AUTORIDAD NACIONAL DE LICENCIAS AMBIENTALES

RESOLUCIÓN N° 001351 (05 JUL. 2024)

“Por la cual se modifica la Licencia Ambiental otorgada mediante Resolución 1326 de 5 de agosto de 2020 y se toman otras determinaciones”

Tabla 43 Revisión de accesos mencionados y consideraciones del Equipo Evaluador Ambiental de la ANLA

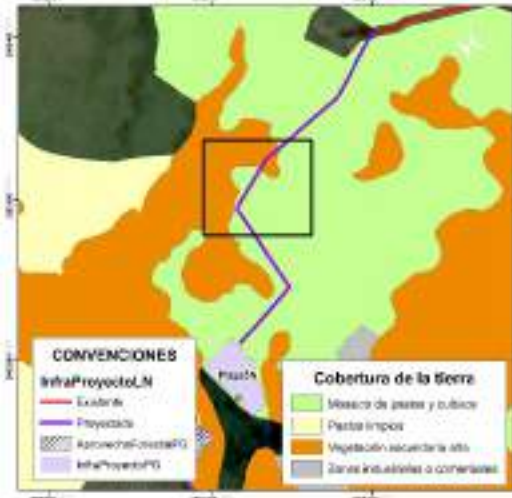
Tipo de obra	Soporte gráfico revisión Equipo Evaluador Ambiental de la ANLA	Consideraciones Equipo Evaluador Ambiental de la ANLA
<p>Acceso a plaza 1N*</p>		<p>Se valida que el acceso es existente y por tanto no requiere aprovechamiento forestal. No obstante, frente a las acciones de mantenimiento propuestas, se identifica que parte del área del acceso se ubica en zona de protección absoluta, por tanto NO es procedente autorizar las actividades de rocería en el tramo que se ubica en esta zona.</p>
<p>Acceso a plaza 2*</p> <p>Plaza 2</p> <p>(Se indica acceso peatonal desde Vía Tipo 1 hasta sitio de plaza)</p>		<p>Se valida que el acceso específico hasta la plaza de tendido no es existente. Para la plaza de tendido y acceso no se encuentra sustracción de reserva autorizada por parte de la CAR. Adicionalmente, parte de la plaza y el acceso se ubica en zona de protección absoluta, donde se establece como uso prohibido la ejecución de rocería. Por lo anterior NO es procedente autorizar la infraestructura de la plaza y del acceso al no tener sustracción aprobada y al no ser permitidas las actividades de rocería.</p>

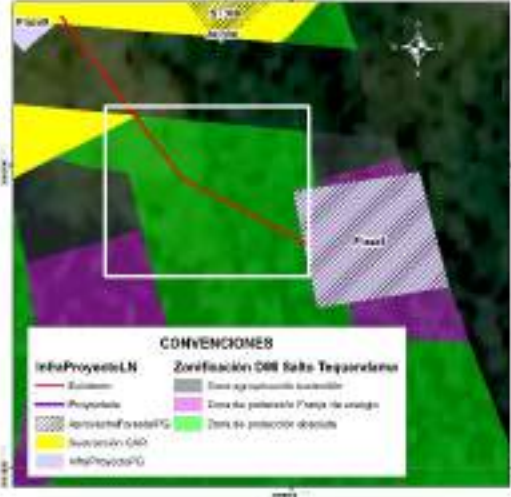
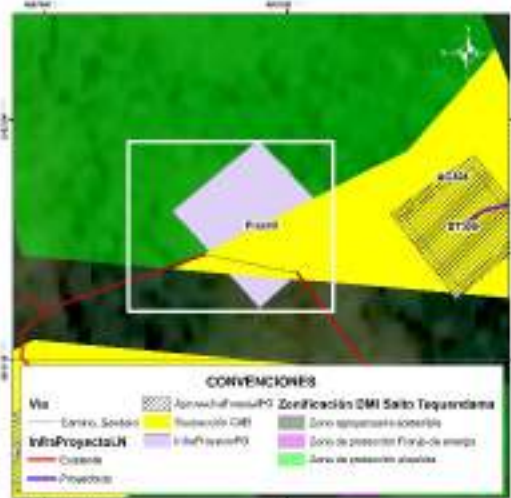
Tipo de obra	Soporte gráfico revisión Equipo Evaluador Ambiental de la ANLA	Consideraciones Equipo Evaluador Ambiental de la ANLA
<p>Acceso a plaza 3*</p> <p>Plaza 3 (Se indica acceso peatonal desde carretable existente hasta sitio de plaza)</p>		<p>Se valida que el acceso específico hasta la plaza de tendido no es existente. Para la plaza de tendido y el acceso no se encuentra sustracción de reserva autorizada por parte de la CAR. Igualmente, no realizó la solicitud de permiso de aprovechamiento forestal. Por lo anterior NO es procedente autorizar la infraestructura de la plaza y del acceso al no tener sustracción aprobada.</p>
<p>Acceso a sitio de torre 301N (Se indica como acceso peatonal)</p> <p>Sitio de torre ST301N</p>		<p>Se valida que para la sección del acceso de llegada a la torre se relaciona como acceso existente a un sendero o camino, en cobertura de pastos limpios. Se identifica que no se requiere permiso de aprovechamiento y tampoco se tienen restricciones para ingreso con semovientes puesto que no se encuentra dentro del DMI Sector Salto de Tequendama y Cerro Manjui.</p>

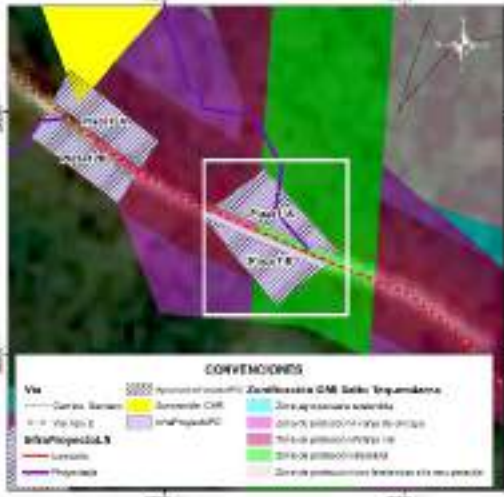
Tipo de obra	Soporte gráfico revisión Equipo Evaluador Ambiental de la ANLA	Consideraciones Equipo Evaluador Ambiental de la ANLA
<p>Acceso a plaza 4N*</p> <p>Plaza 4N</p> <p>Acceso a torre 302N (Se indica acceso peatonal a sitio de torre)</p> <p>Torre 302N</p>		<p>Se valida que para el acceso a la plaza de tendido hay acceso existente, sobre el cual no se requiere permiso de aprovechamiento forestal.</p> <p>Respecto a la torre, la sección del acceso de llegada a la torre se relaciona como acceso existente a un sendero o camino, en cobertura de mosaico de pastos y cultivos. Se identifica que no se requiere permiso de aprovechamiento y que tampoco se tienen restricciones para ingreso con semovientes puesto que no se encuentra dentro del DMI Sector Salto de Tequendama y Cerro Manjui.</p>
<p>Acceso a plaza 5N*</p> <p>(Se indica existencia de acceso peatonal)</p> <p>Plaza de tendido 5N</p>		<p>Comparando la ubicación del acceso con la cartografía base se identifica que el acceso no se asocia a ningún camino o sendero existente, dándose contradicción con la tabla presentada por la Sociedad pero coherencia con la capa InfraProyectoLN, donde se indica que el acceso es proyectado. Se valida que este acceso atraviesa en su recorrido zonas de vegetación secundaria alta, sobre las cuales la Sociedad NO podrá adelantar actividades de tala puesto que no realizó la solicitud de permiso (Recuadros negros).</p>

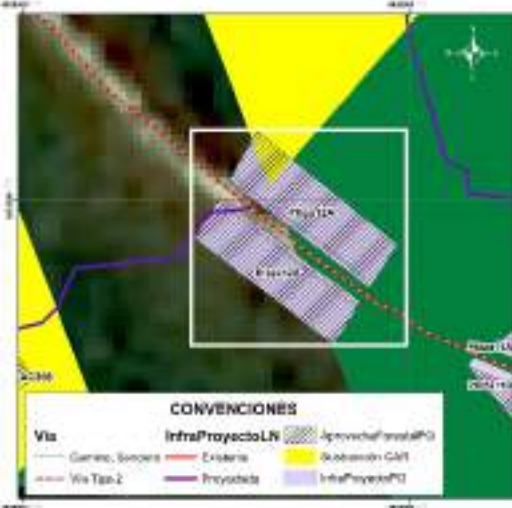
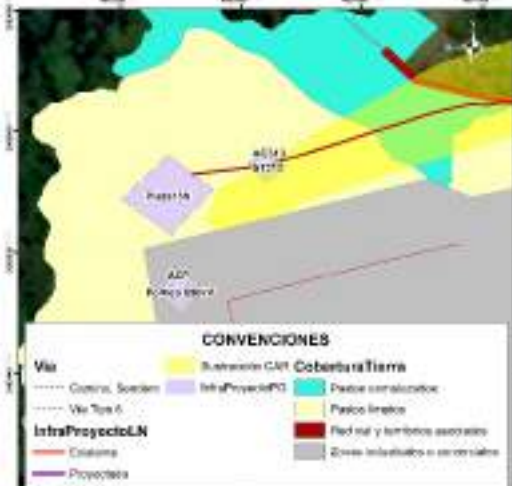
Tipo de obra	Soporte gráfico revisión Equipo Evaluador Ambiental de la ANLA	Consideraciones Equipo Evaluador Ambiental de la ANLA
<p>Acceso a plaza 6- Plaza de tendido 6*</p> <p>(Se indica ingreso por acceso peatonal desde vía carreteable)</p>		<p>Comparando la ubicación de los accesos con la cartografía base se identifica que los accesos no se asocian a ningún camino o sendero existente, dándose contradicción con la tabla presentada por la Sociedad pero coherencia con la capa InfraProyectoLN, donde se indica que el acceso es proyectado. Se valida que estos accesos y las plazas se ubican en unidades de pastos limpios y arveja, no siendo necesario ejecutar actividades de aprovechamiento forestal. También se corrobora la no existencia de restricciones asociadas al DMI Salto de Tequendama y Cerro Manjui.</p>
<p>Acceso a plaza 7- Plaza de tendido 7*</p> <p>(Se indica ingreso por acceso peatonal desde vía carreteable)</p>		<p>Comparando la ubicación de los accesos con la cartografía base se identifica que los accesos no se asocian a ningún camino o sendero existente, dándose contradicción con la tabla presentada por la Sociedad pero coherencia con la capa InfraProyectoLN, donde se indica que el acceso es proyectado. Se valida que estos accesos y las plazas se ubican en unidades de pastos limpios y arveja, no siendo necesario ejecutar actividades de aprovechamiento forestal. También se corrobora la no existencia de restricciones asociadas al DMI Salto de Tequendama y Cerro Manjui.</p>

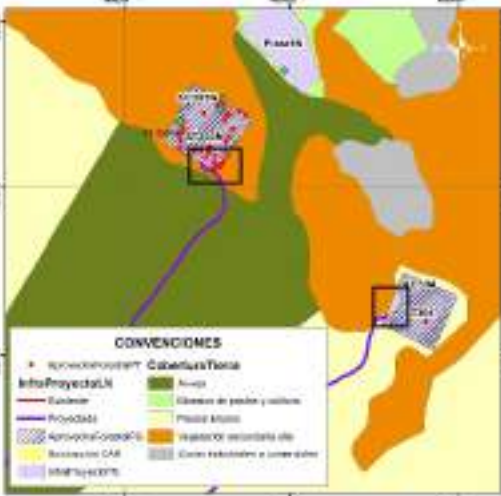
Tipo de obra	Soporte gráfico revisión Equipo Evaluador Ambiental de la ANLA	Consideraciones Equipo Evaluador Ambiental de la ANLA
<p>Acceso a plaza 8</p> <p>(Reportada como acceso peatonal en documento y en capa InfraProyectoL N como acceso existente)**</p> <p>Plaza de tendido 8</p>		<p>Se valida que el acceso específico hasta la plaza de tendido no es existente. Para la plaza de tendido y el acceso no se encuentra sustracción de reserva autorizada por parte de la CAR puesto que la Sociedad no hace su solicitud.</p> <p>Adicionalmente, parte de la plaza y el acceso se ubica en zona de protección absoluta, donde se establece como uso prohibido la ejecución de rocería.</p> <p>Por lo anterior NO es procedente autorizar la infraestructura de la plaza y del acceso al no tener sustracción aprobada y al no ser permitidas las actividades de rocería.</p>
<p>Acceso a plaza 9**</p> <p>(Reportada como acceso peatonal en documento y en capa InfraProyectoL N como acceso existente)</p> <p>Plaza de tendido 9</p>		<p>Se valida que acceso específico hasta plaza de tendido se reporta como camino o sendero, el cual se ubica a 350 m de vía tipo 6 sin pavimentar. Para plaza de tendido y acceso no se encuentra sustracción de reserva autorizada por parte de la CAR puesto que la Sociedad no hace su solicitud.</p> <p>Adicionalmente, parte de la plaza y el acceso se ubica en zona de protección absoluta, donde se establece como uso prohibido la ejecución de rocería.</p> <p>Por lo anterior NO es procedente autorizar la infraestructura de la plaza y del acceso al no tener sustracción aprobada y al no ser permitidas las actividades de rocería.</p>

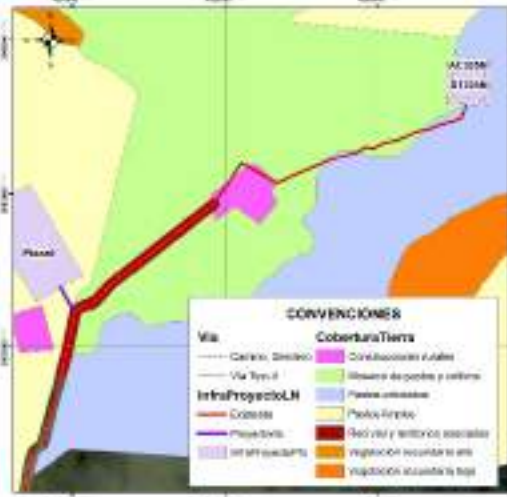
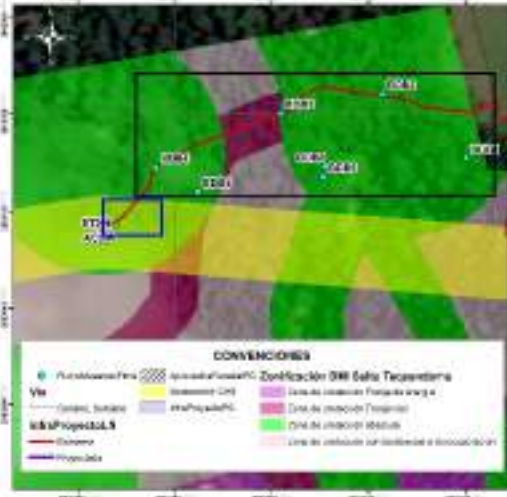
Tipo de obra	Soporte gráfico revisión Equipo Evaluador Ambiental de la ANLA	Consideraciones Equipo Evaluador Ambiental de la ANLA
<p>Acceso a plaza 10 (vía tipo 6 sin pavimentar)**</p> <p>Plaza de tendido 10</p>		<p>Se valida que el acceso específico hasta la plaza de tendido se reporta como vía tipo 6, sin embargo se plantea adecuación con rocería, aspecto que es inconsistente con la definición de la vía existente. La plaza de tendido se ubica en una “zona agropecuaria sostenible” del DIM Salto del Tequendama y Cerro Manjui, para la cual la Sociedad no solicitó sustracción de reserva ante la CAR. Por lo anterior NO es procedente autorizar la infraestructura de la plaza y del acceso al no tener sustracción de reserva.</p>
<p>Acceso a plazas de tendido 11A (camino o sendero desde vía tipo 2) y 11B**</p> <p>Plazas de tendido 11A y 11B</p>		<p>En el documento se relaciona como acceso el Acc-06, sin embargo, en la capa InfraProyectoLN se identifica que el acceso asociado es el Acc-309.</p> <p>Se valida que acceso específico hasta plaza de tendido 11A se relaciona como camino o sendero, para el cual se plantearía adecuación con rocería la cual se establece dentro de la zonificación del DMI Sector Salto del Tequendama y Cerro Manjui como actividad prohibida en zona de protección absoluta. Para plazas de tendido y acceso no se encuentra sustracción de reserva autorizada por parte de la CAR puesto que la Sociedad no hace su solicitud.</p> <p>Por lo anterior NO es procedente autorizar la infraestructura de las plazas y del acceso al no tener sustracción de reserva.</p>

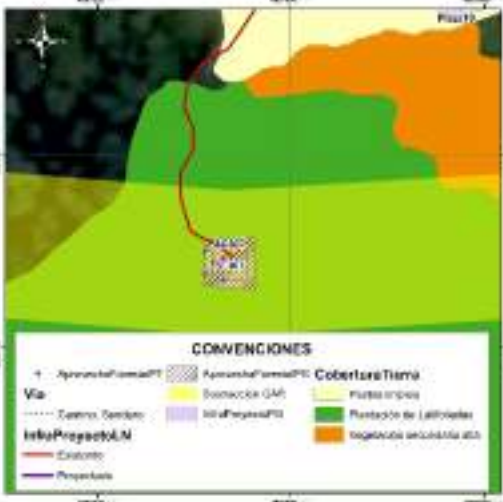
Tipo de obra	Soporte gráfico revisión Equipo Evaluador Ambiental de la ANLA	Consideraciones Equipo Evaluador Ambiental de la ANLA
<p>Acceso a plazas de tendido 12A y 12B***</p> <p>Plazas de tendido 12A y 12B</p>		<p>Se valida que parte de las dos plazas de tendido se encuentran en DMI sin sustracción de reserva autorizada por parte de la CAR, las cuales se ubican en “zona de protección vial”.</p> <p>Teniendo en cuenta el área disponible que se encuentra fuera del DMI, NO es procedente autorizar la infraestructura de la plaza de tendido 12A y solo podría autorizarse el área de la plaza de tendido 12B en el área que se encuentra fuera del DMI, área en la cual se autoriza el permiso de aprovechamiento solicitado.</p>
<p>Acceso a plaza de tendido 13N**</p> <p>Sitio de torre ST313</p>		<p>Se identifica que el acceso, la plaza de tendido y la torre se ubica en unidades de pastizales. El trazado del acceso se ubica sobre las zonas sustraídas, razón por la cual se considera aceptable este acceso siempre y cuando NO se realicen actividades de aprovechamiento forestal, puesto que este permiso no se solicitó.</p>

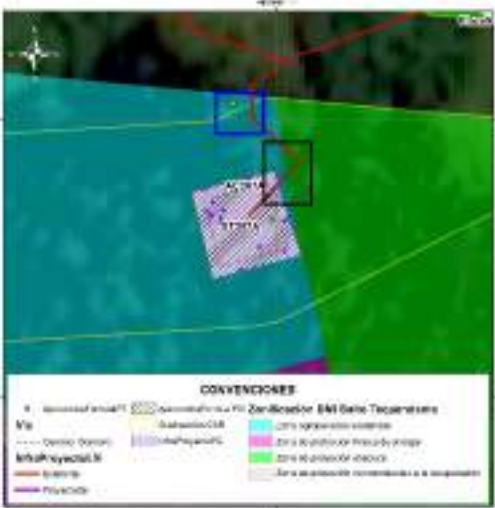
Tipo de obra	Soporte gráfico revisión Equipo Evaluador Ambiental de la ANLA	Consideraciones Equipo Evaluador Ambiental de la ANLA
<p>Acceso a plaza (vía tipo 5)*</p> <p>Plaza de tendido 14</p>	 <p>CONVENCIONES</p> <ul style="list-style-type: none"> Vía: Vía Tipo 5 InfraProyectoLN Bosques Proyectos Reservación con Zonificación DER Sate Tequerana Zona expuesta sensible Zona de protección faja de energía Zona de protección faja de agua Zona de conservación Zona de protección tendidos e instalaciones 	<p>Se valida que la parte central de la plaza de tendido se encuentra en DMI para la cual la Sociedad no realizó solicitud de sustracción y por tanto no tiene autorización por parte de la CAR. En este sentido, NO es procedente autorizar la infraestructura de la plaza de tendido 14.</p>
<p>Accesos a sitios de torre ST303N y ST304*</p> <p>Sitios de torre ST303N y ST304</p>	 <p>CONVENCIONES</p> <ul style="list-style-type: none"> Proyecto de torre InfraProyectoLN Bosques Proyectos Reservación con Zonificación DER Sate Tequerana Reservación CAR InfraProyectoLN Cabecera Total Arroyo Clasificación de pastos y cultivos Pastos limpios Reservación secundaria de Corte reforestación a conservar 	<p>Comparando la ubicación de los accesos con la cartografía base se identifica que no se asocian a ningún camino o sendero existente, quedando identificada una contradicción con la tabla presentada por la Sociedad pero coherencia con la capa InfraProyectoLN donde se indica que el acceso es proyectado. Se valida que estos accesos se ubican en su mayoría en cultivos de arveja y en pastos limpios, no siendo necesario ejecutar actividades de aprovechamiento forestal para estos tramos.</p> <p>Para el caso del acceso al ST303N y una parte del ST304, se identifica cruce con parches de vegetación secundaria alta (ver recuadros negros) para los cuales la Sociedad NO podrá adelantar actividades de tala puesto que no realizó la solicitud de permiso.</p>

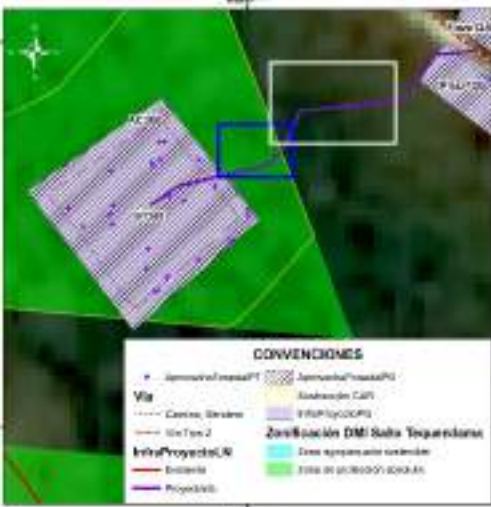
Tipo de obra	Soporte gráfico revisión Equipo Evaluador Ambiental de la ANLA	Consideraciones Equipo Evaluador Ambiental de la ANLA
<p>Acceso a ST305N*</p> <p>Sitio de torre ST305N</p>	 <p>CONVENCIONES</p> <p>Vía</p> <ul style="list-style-type: none"> Carrero, Siniato Vía Tipo II InfraProyecto LH Cosecha Proyecto Proyecto <p>Cobertura Tierra</p> <ul style="list-style-type: none"> Construcción rural Siembra de pastos y cultivos Pasos animales Pasos simples Revisos y terrenos asociados Vegetación secundaria en Vegetación secundaria en 	<p>Revisando con la cartografía base se identifica que el acceso no es existente sino que se relaciona con la existencia de un camino o sendero que atraviesa unidades de mosaico de pastos y cultivos, pastos arbolados y construcciones rurales (ubicadas a 110 m del sitio de torre). Teniendo en cuenta que la Sociedad no solicita permiso de aprovechamiento forestal, en este acceso y en la torre NO podrá adelantar actividades de tala de ningún individuo que pueda encontrarse de manera aislada (pastos arbolados).</p>

<p>Acceso a ST306</p> <p>(Se menciona en documento y en cartografía base como acceso peatonal)*</p>	 <p>CONVENCIONES</p> <p>Vía</p> <ul style="list-style-type: none"> Carrero, Siniato InfraProyecto LH Cosecha Proyecto Proyecto <p>Cobertura Tierra</p> <ul style="list-style-type: none"> Construcción rural Siembra de pastos y cultivos Pasos animales Pasos simples Revisos y terrenos asociados Vegetación secundaria en Vegetación secundaria en 	<p>Durante la visita de evaluación se validó que no existe camino o sendero reportado en cartobase y que la condición de la vegetación es de tipo denso, lo cual es consistente con la cobertura registrada (Bosque denso). Adicionalmente, se identifica que en el área trazada para el acceso, existen individuos de especies en veda, los cuales no están siendo incluidos en solicitud de aprovechamiento forestal (ver cuadro azul).</p> <div data-bbox="974 1260 1177 1533" data-label="Image"> </div> <p>Individuo fustal ubicado en tramo de llegada del acceso (No solicitado en aprovechamiento forestal) Coordenadas 4°34'12" N, 74°17'15" W.</p> <p>De igual manera, en el tramo del acceso la Sociedad registra a las parcelas BDB4, BDB3 y BDB2 (Ver cuadros negros), en las cuales reporta 100 individuos fustales, de estos 23 obedecen a la especie <i>Cyathea sp.</i> y 35 a la</p>

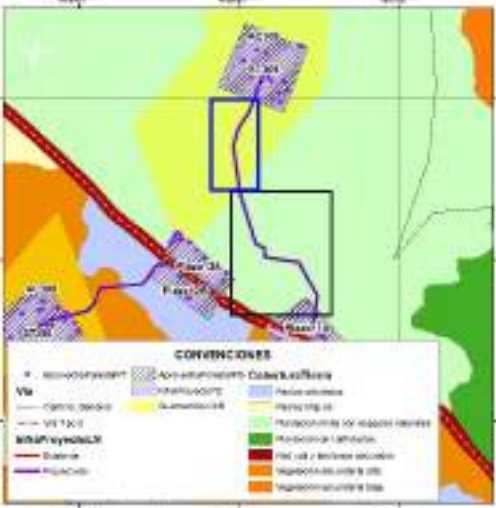
Tipo de obra	Soporte gráfico revisión Equipo Evaluador Ambiental de la ANLA	Consideraciones Equipo Evaluador Ambiental de la ANLA
		<p>especie <i>Quercus humboldtii</i>, ambas especies en veda nacional.</p> <p>Sumado a esto, no se encuentra sustracción de reserva autorizada por parte de la CAR puesto que la Sociedad no hace su solicitud para los accesos y tampoco realiza solicitud de aprovechamiento forestal aun cuando fue requerido. Adicionalmente, parte del acceso se ubica en zona de protección absoluta, donde se establece como uso prohibido la ejecución de rocería. Por lo anterior NO es procedente autorizar el acceso al no tener sustracción aprobada, no haber solicitado permiso de aprovechamiento forestal y no ser permitidas las actividades de rocería.</p>
<p>Acceso a ST307 (Se menciona en documento y en cartografía base como acceso peatonal)*</p>		<p>Durante la visita de evaluación se validó que no existe camino o sendero reportado en cartobase y que la condición de la vegetación se asocia a plantaciones de latifoliadas con vegetación arbórea densa producto de la recuperación del área con presencia de especies en veda. Resultado de ello, la Sociedad para el sitio de torre (relacionado en cobertura plantación de latifoliadas) solicita permiso de aprovechamiento forestal para seis (6) individuos de <i>Quercus humboldtii</i> (especie en veda nacional), no obstante, para el acceso omite la solicitud de permiso de aprovechamiento forestal no siendo procedente la autorización de intervención en acceso.</p> <p>Sumado a esto, en parte del acceso no se encuentra sustracción de reserva autorizada por parte de la CAR puesto que la Sociedad no hace</p>

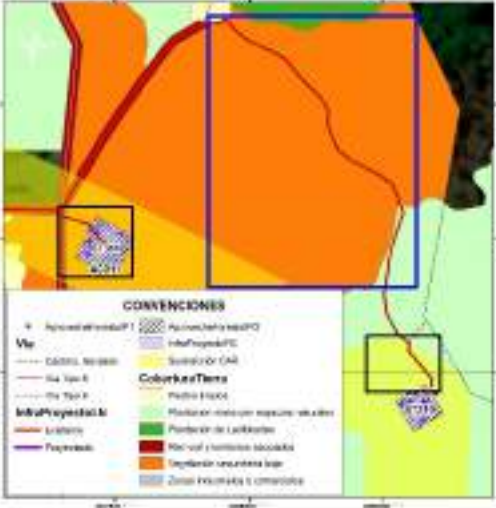
Tipo de obra	Soporte gráfico revisión Equipo Evaluador Ambiental de la ANLA	Consideraciones Equipo Evaluador Ambiental de la ANLA
		<p>su solicitud para los accesos. Por lo anterior NO es procedente autorizar el acceso al no tener sustracción aprobada y no haber solicitado permiso de aprovechamiento forestal.</p>
<p>Acceso a ST307A (Se menciona en documento y en cartografía base como acceso peatonal)*</p>		<p>Durante la visita de evaluación se validó que no existe camino o sendero reportado en cartobase y que la condición de la vegetación se asocia a plantaciones de latifoliadas con vegetación arbórea densa producto de la recuperación del área con presencia de especies pioneras. Resultado de ello, la Sociedad para el sitio de torre (relacionado en la misma cobertura) solicita permiso de aprovechamiento forestal para 16 individuos fustales, no obstante, para el acceso omite la solicitud de permiso de aprovechamiento forestal no siendo procedente la autorización de intervención en acceso. Adicionalmente, en la visita de evaluación se identificó que en el área trazada para el acceso, existen individuos fustales, los cuales no están siendo incluidos en solicitud de aprovechamiento forestal (ver cuadro azul).</p> <p>Sumado a esto, en parte del acceso no se encuentra sustracción de reserva autorizada por parte de la CAR puesto que la Sociedad no hace su solicitud para los accesos y adicionalmente, parte del acceso se ubica en zona de protección absoluta, donde se establece como uso prohibido la ejecución de rocería (ver cuadro negro). Por lo anterior NO es procedente autorizar el acceso al no tener sustracción aprobada, no haber solicitado permiso de aprovechamiento forestal y no</p>

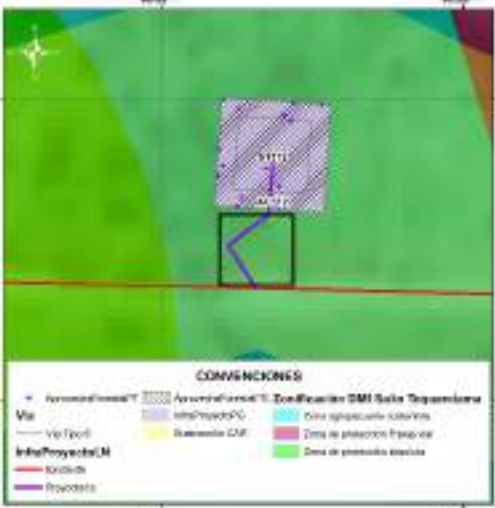
Tipo de obra	Soporte gráfico revisión Equipo Evaluador Ambiental de la ANLA	Consideraciones Equipo Evaluador Ambiental de la ANLA
<p>Acceso a ST308</p> <p>(Acceso mencionado como proyectado en capa InfraProyectoLN y como sendero/camino en cartobase)*</p>		<p>ser permitidas las actividades de rocería.</p> <p>Durante la visita de evaluación se validó que no existe camino o sendero reportado en cartobase y que la condición de la vegetación se asocia vegetación secundaria alta. Resultado de ello, la Sociedad para el sitio de torre (relacionado en la misma cobertura) solicita permiso de aprovechamiento forestal para 36 individuos fustales, no obstante, para el acceso omite la solicitud de permiso de aprovechamiento forestal no siendo procedente la autorización de intervención en acceso. Adicionalmente, en la visita de evaluación se identificó que en el área trazada para el acceso, existen individuos fustales, los cuales no están siendo incluidos en solicitud de aprovechamiento forestal (ver cuadro azul).</p> <p>Sumado a esto, en área por fuera del DMI (ver recuadro blanco) tampoco se solicita permiso de aprovechamiento aun cuando la cobertura es vegetación secundaria alta. Por lo anterior NO es procedente autorizar el acceso al no haber solicitado permiso de aprovechamiento forestal para su intervención.</p>
